Modification n°4 du plan local d'urbanisme

NOTICE DE PRESENTATION

Modification n°1 approuvée le 2 février 2009
Révision simplifiée approuvée le 6 juillet 2009
Modification n°2 approuvée le 4 juillet 2011
Modification n°3 approuvée le 30 septembre 2013
Modification n°4 approuvée le 21 septembre 2015

Extrait des documents graphiques avant modification :

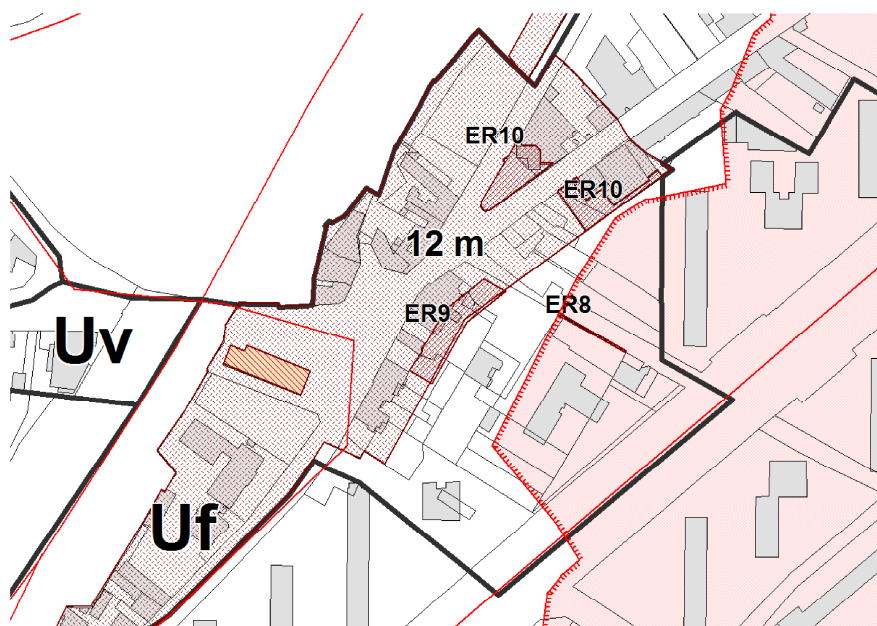
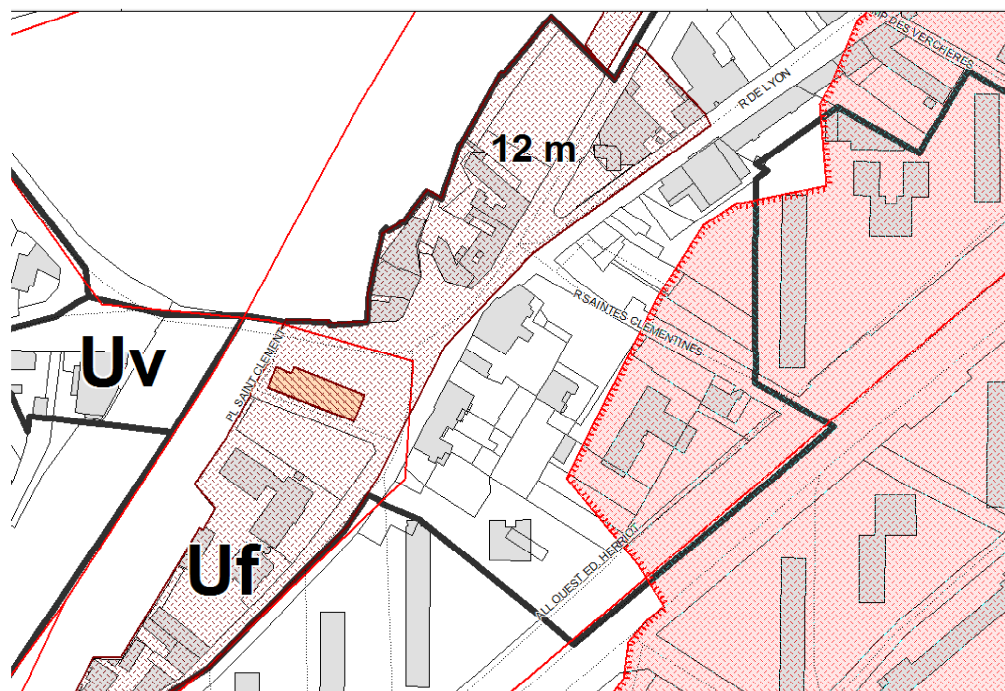
- **Implantation du bâti en retrait de la rue de Lyon** : Une implantation du bâti en retrait de l'alignement générera un espace unique reliant l'église à l'intersection des rues de Lyon/Bigonnet/ Saint Clémentines, et permettra un aménagement routier et piéton intégrant stationnement et liaison douce.

- **Suppression de l'emplacement réservé pour la traversée du Père Liochon** : Le futur immeuble s'implantant alors sur l'emplacement réservé initialement à la traversée du Père Liochon, celui-ci doit être supprimé. Les cheminements (Est/Ouest et Nord/Sud) seront assurés à l'avant du front bâti, en traversant le futur espace public. Cette hypothèse semble d'autant plus cohérente que le carrefour Saint Clément et la rue des Saint Clémentines sont désormais aménagés dans le cadre de la liaison voie verte/voie bleue. Aussi, le détournement de la liaison à l'arrière des immeubles n'est plus pertinent.

- **Une augmentation de la hauteur autorisée** : afin de structurer cet espace par le bâti, celui-ci sera linéaire et continu d'une limite latérale à l'autre, et l'angle rue de Lyon/rue des Saint Clémentines sera marqué par une hauteur plus importante. Aussi, pour permettre une construction en R+4, le tènement et, par extension, la partie Est de la rue de Lyon, seront exclus de la zone de hauteur limitée à 12 m. C'est donc la règle de la zone Uf qui s'appliquera, soit 15 m maximum (article Uf10).

- Suppression des emplacements réservés n°8, 9 et 10 ;
- Diminution du secteur de hauteur limitée à 12m, la partie Est de la rue de Lyon en étant exclue.

Extrait de l'orientation d'aménagement avant modification :

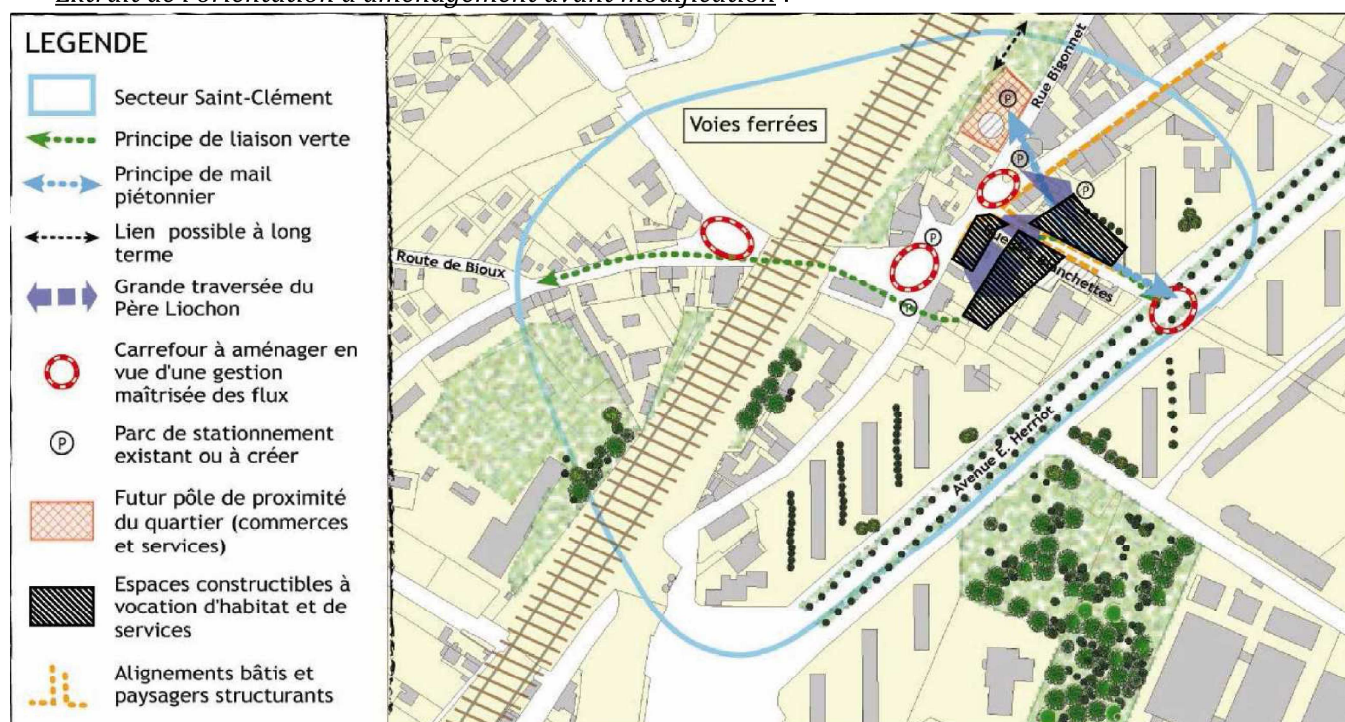
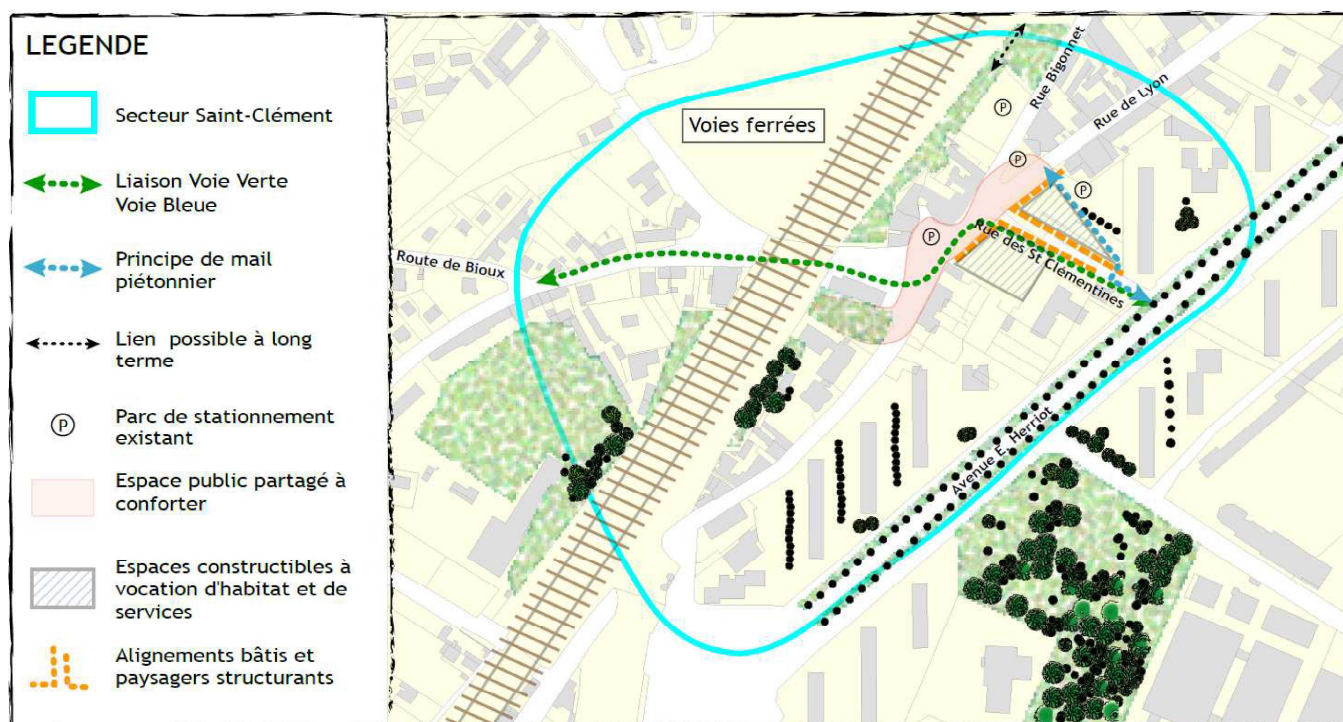
Dans cet objectif, il est proposé de retrouver un espace public à l'échelle de la Ville suffisamment dimensionné pour accueillir un espace partagé. Au niveau des documents du PLU, l'aménagement de cet espace public nécessite :

- **Au niveau des orientations particulières d'aménagement – fiche « restructuration du quartier de Saint Clément » :**
 - Les aménagements réalisés sont pris en compte et n'apparaissent plus : giratoires et aires de stationnement ;
 - L'obligation d'alignement est supprimée sur la rue de Lyon, et les espaces constructibles à vocation d'habitat et de services sont repositionnés en retrait de celle-ci ;
 - Par voie de conséquence la traversée du Père Liochon imaginée à l'arrière des bâtiments est supprimée car située sur l'espace constructible. Les cheminements doux passeront devant les immeubles sur l'espace public.

Extrait des documents graphiques après modification (rq : le nouveau parcellaire visualisé ci-dessus sur l'extrait cadastral n'apparaît pas sur ce plan) :

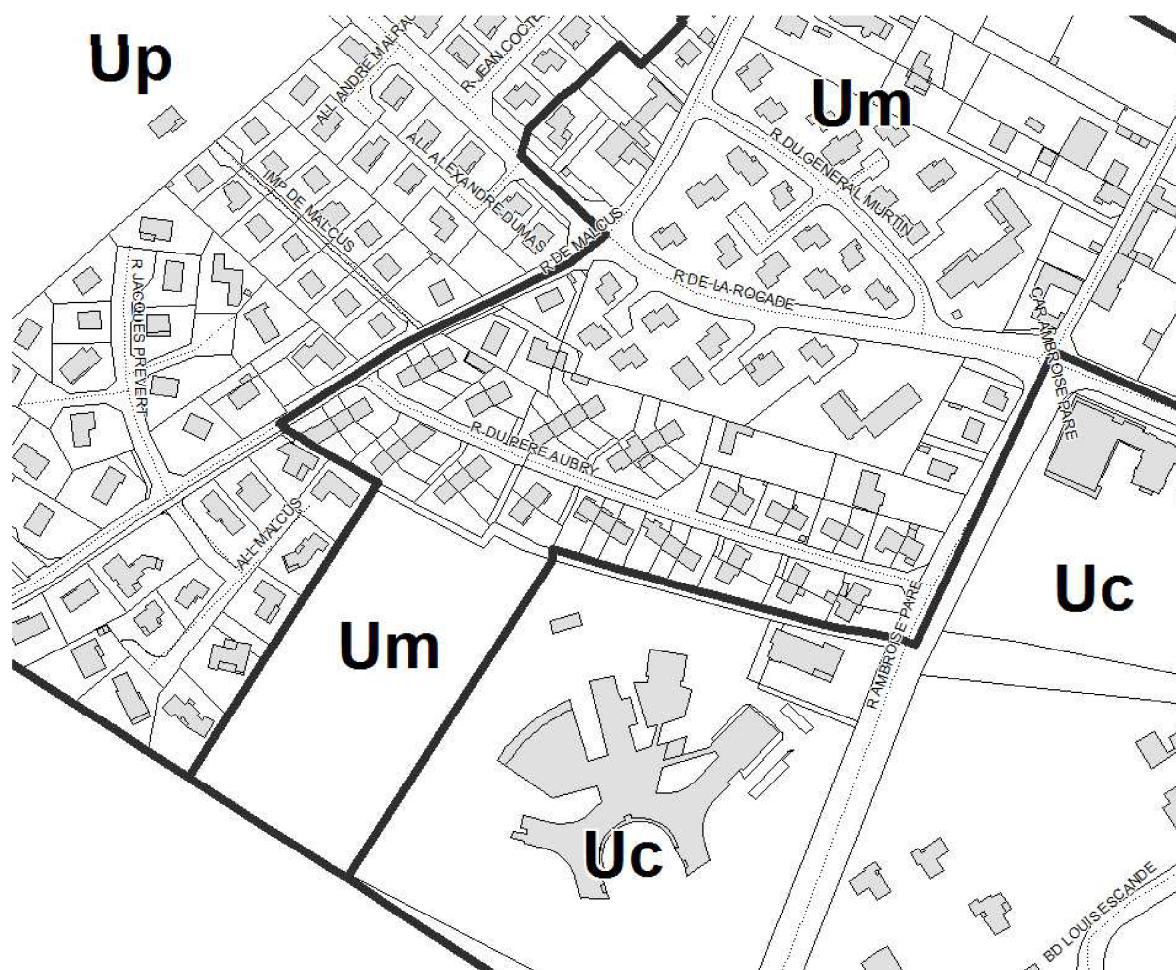
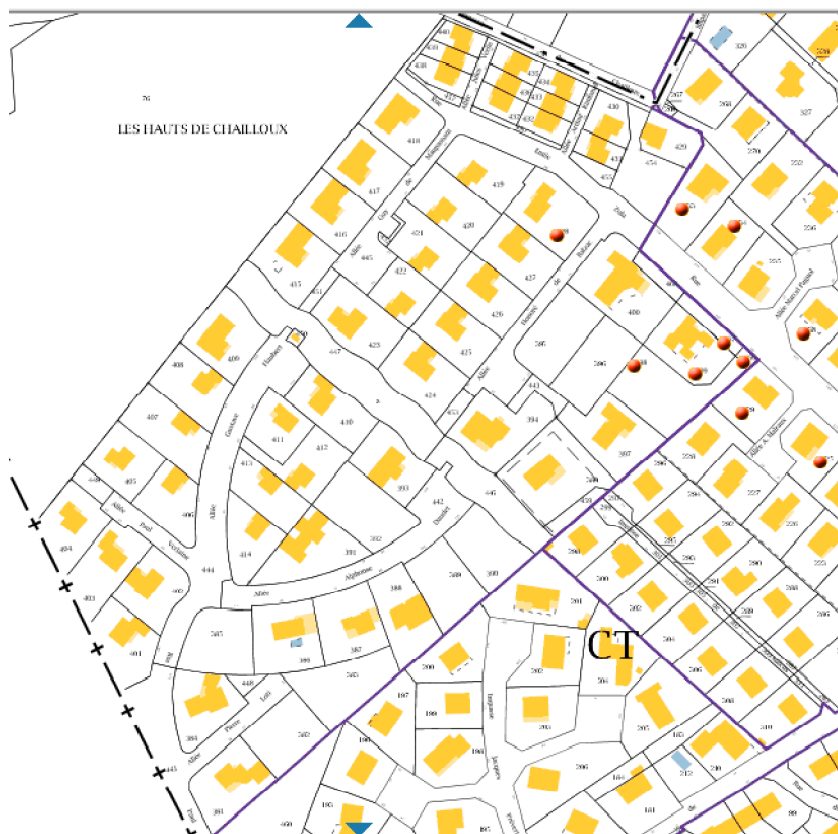
- L'obligation de recul de 10 m n'a plus de raison d'être étant donné que cette bande non aedificandi est bordée de part et d'autre par des habitations de type pavillonnaire, sans problématique particulière de nuisance ;
- L'inscription graphique « hauteur limitée à 12 m » est elle aussi inutile : la nouvelle voie ayant une emprise de 8 mètres de large, la hauteur des constructions ne peut dépasser 12 mètres, conformément à l'article Uc 10 du règlement du PLU ;

Dans un souci de cohérence du zonage, cet îlot sera reclassé en zone Um (zone urbaine mixte).

- Suppression de l'obligation de recul de 10 mètres ;
- Suppression de l'inscription graphique « hauteur limitée à 12 mètres » ;
- Reclassement en zone Um.

Extrait des documents graphiques après modification (rq : le nouveau parcellaire visualisé ci-dessus sur l'extrait cadastral n'apparaît pas sur ce plan) :

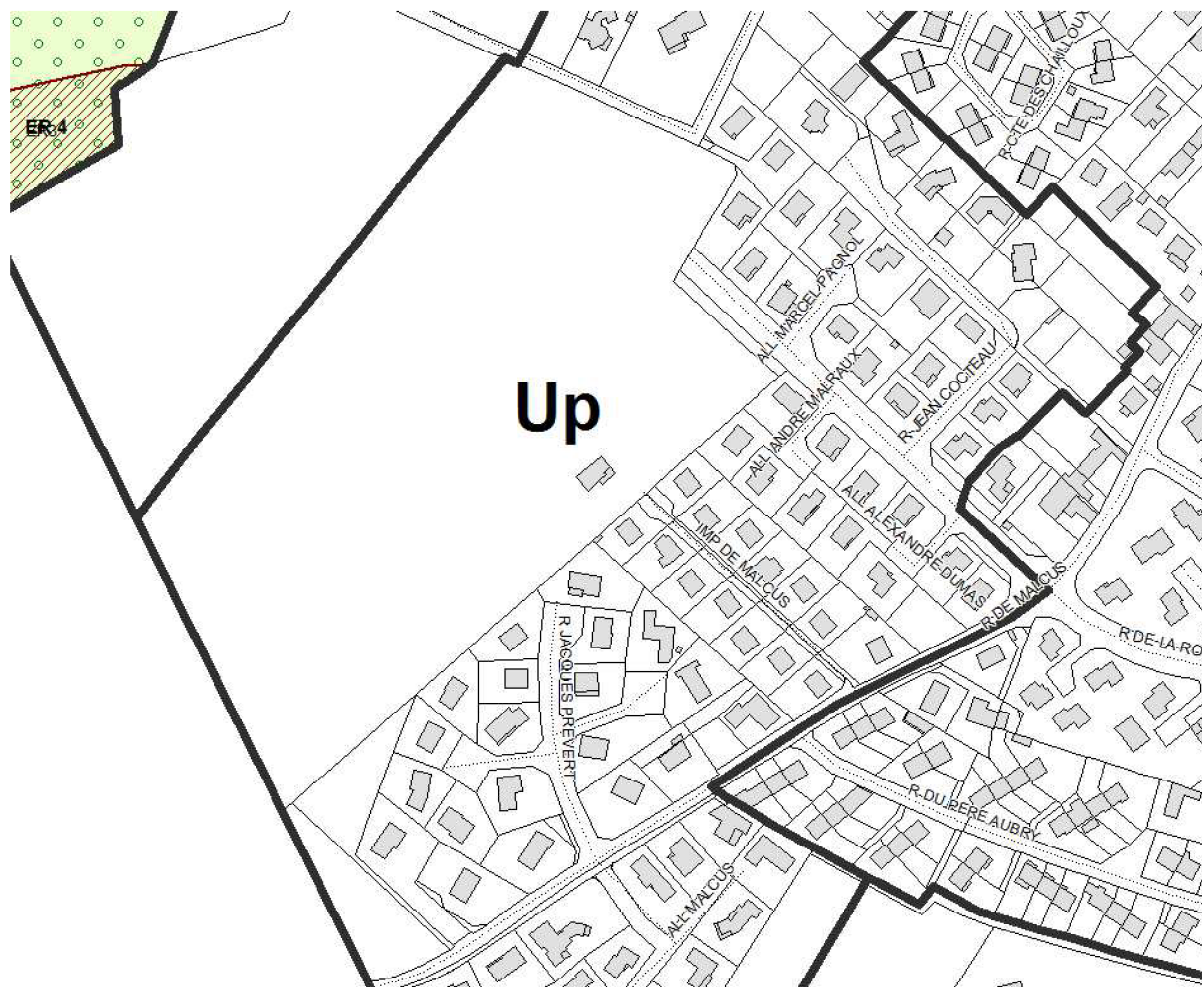
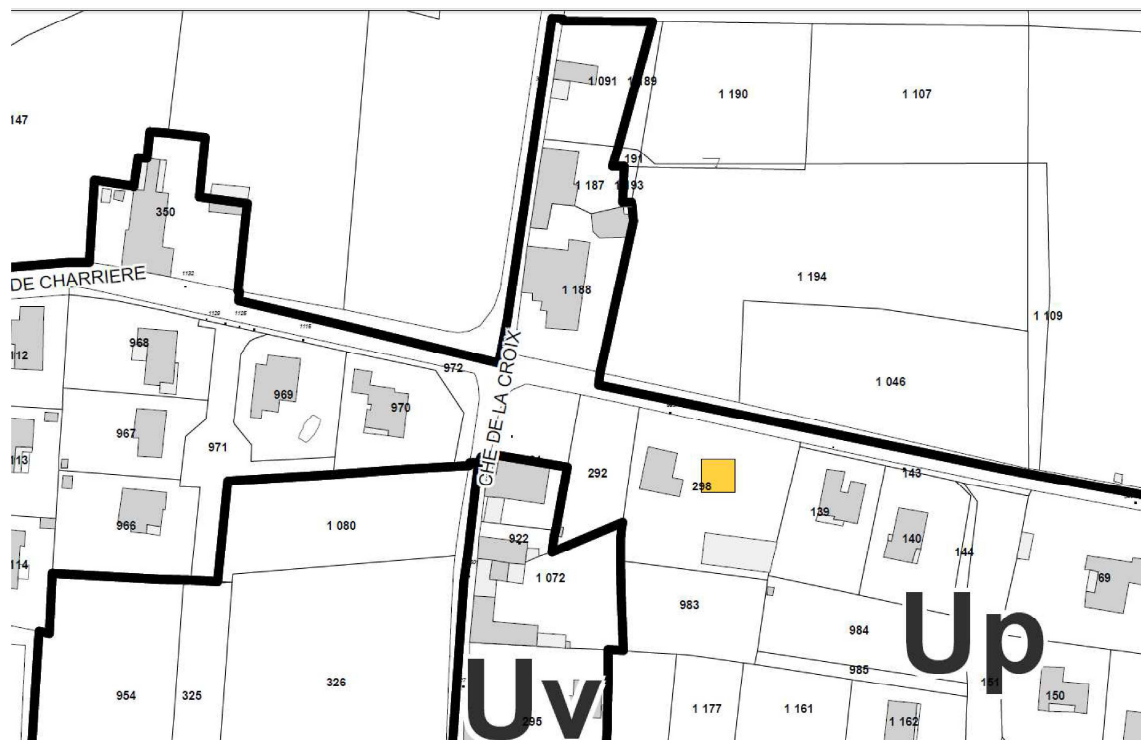
Aussi, ce secteur n'étant plus une zone « à urbaniser », il apparaît opportun de le reclasser en zone Up.

L'opération comprenant 12 logements sociaux, tels que prévus par la servitude de mixité sociale n°3, celle-ci est désormais sans objet.

- Le périmètre de la zone à urbaniser 1AU des Hauts de Chailloux est reclassé en zone Up ;
- La servitude de mixité sociale n°3 (12 logements) est supprimée.
